***Concertation sur l'élaboration du
Plan Local d'Urbanisme Intercommunal (PLUi)
du Pays d'Aix***

Contribution du CIQ Cézanne-Vallée de la Torse

25 novembre 2022

Extrait de carte n°2 du PLU

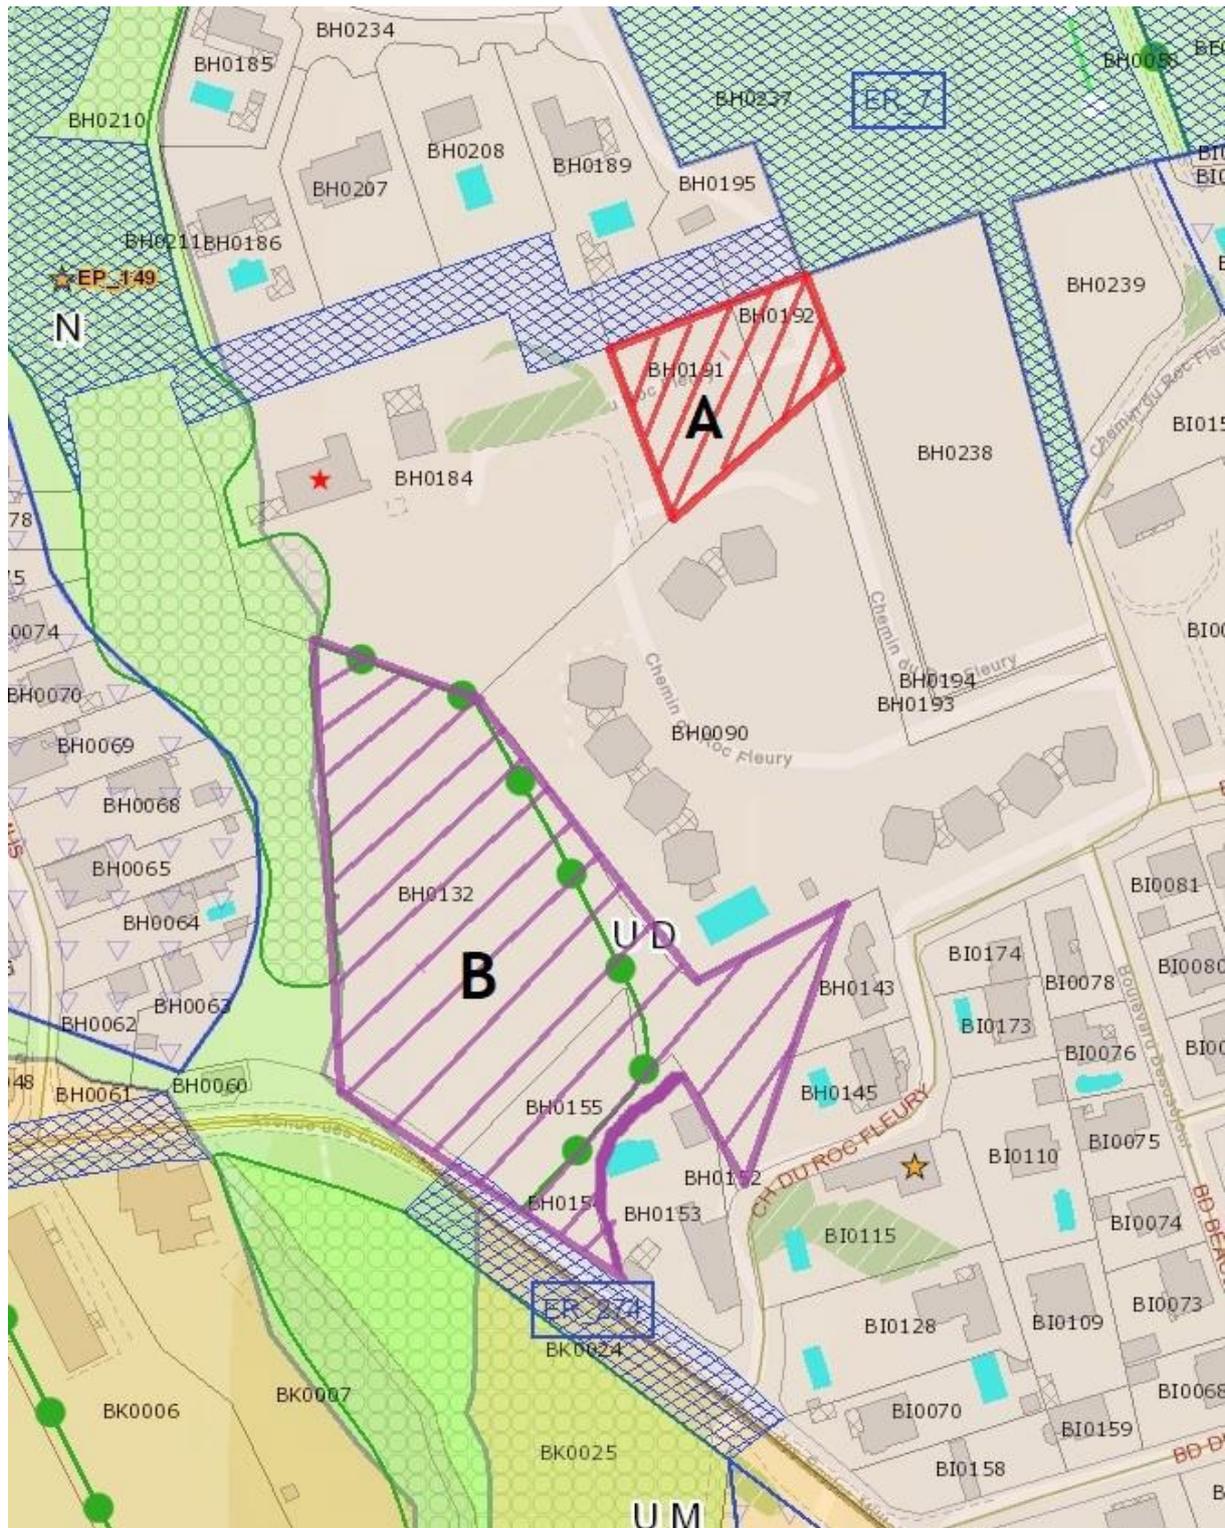
Afin de faciliter l'accès piétonnier aux collines de Bibemus, il est suggéré, en complément du chemin objet de l'emplacement réservé ER 133 au PLU actuel, de créer un autre chemin piétonnier empruntant le tracé d'un ancien canal désaffecté tel qu'identifié sur l'extrait de carte n°2 du PLU en annexe.

Création d'un emplacement réservé pour la création d'un chemin piétonnier
Cortésine-chemin d'Escracho-Pevou (paragraphe 4)

Extrait de carte n°1 du PLU

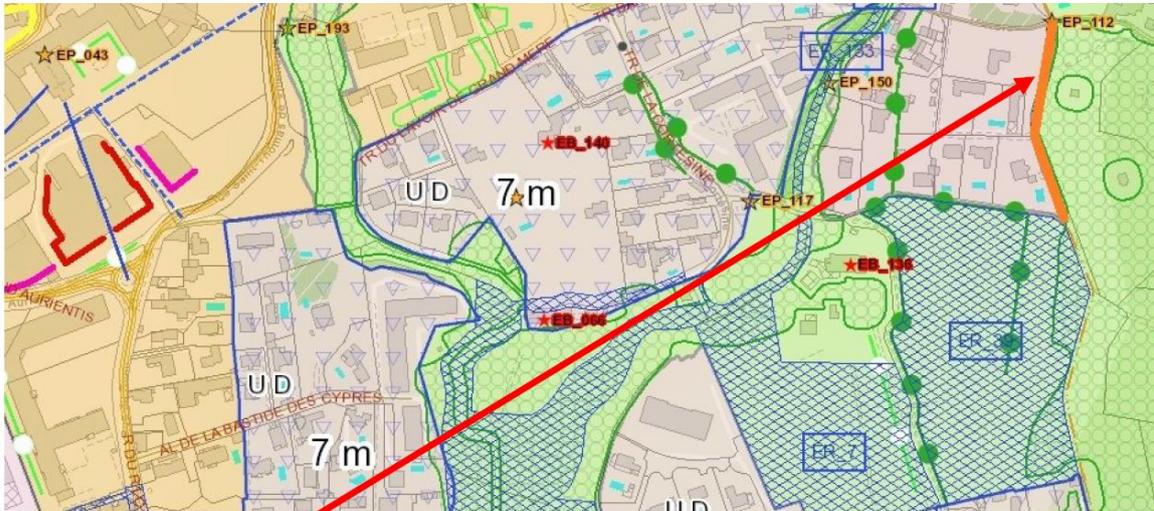
Nous suggérons que soit également classé en zone N (éventuellement secteur Ns3) le terrain, actuellement classé en UD, situé au niveau du pont de la Torse, à gauche de l'avenue des Ecoles militaires en direction du Tholonet (localement désigné sous le nom de « pré de la coulée verte »). Ce terrain correspond aux parcelles BH0132, BH0155 et BH0154 (voir emplacement repéré sur l'extrait de carte n° 1 du PLU en annexe). Propriété de la ville, il est actuellement utilisé comme parking temporaire notamment pendant la fête foraine et, intégré au Parc naturel urbain (PNU), constitue également une zone d'accès à la « coulée verte » le long du ruisseau du Baret à partir de laquelle on aura dans le futur accès au parc du Grand Baret/Roc Fleuri. Le classement en N est justifié par le fait que, placé en position charnière entre la promenade de la Torse et le parc du Grand Baret/Roc Fleuri – et à ce titre incorporé

Nous suggérons également que soient classées en N (éventuellement sous-secteur Ns3) les parcelles BH0191 et BH0192 situées au Sud de l'ensemble dit « Campagne Silve » (voir emplacement repéré sur l'extrait de carte n° 1 du PLU en annexe). Ces parcelles, propriété de la ville, sont actuellement classées en UD, mais une partie est frappée d'un emplacement réservé en prolongement de l'ER7 (parc public), emplacement réservé destiné à donner un accès piétonnier, à partir de la coulée verte, au parc du Grand Baret/Roc Fleuri. Le classement proposé permettra aux espaces en cause d'être intégrés utilement dans l'aménagement du parc ; il pourrait utilement être complété par un emplacement réservé « EBC à créer ».

A Zonage des parcelles BH0191 & BH0192 (paragraphe 3)

B Zonage de la zone dite du "Pré de la coulée verte"
(paragraphe 2)
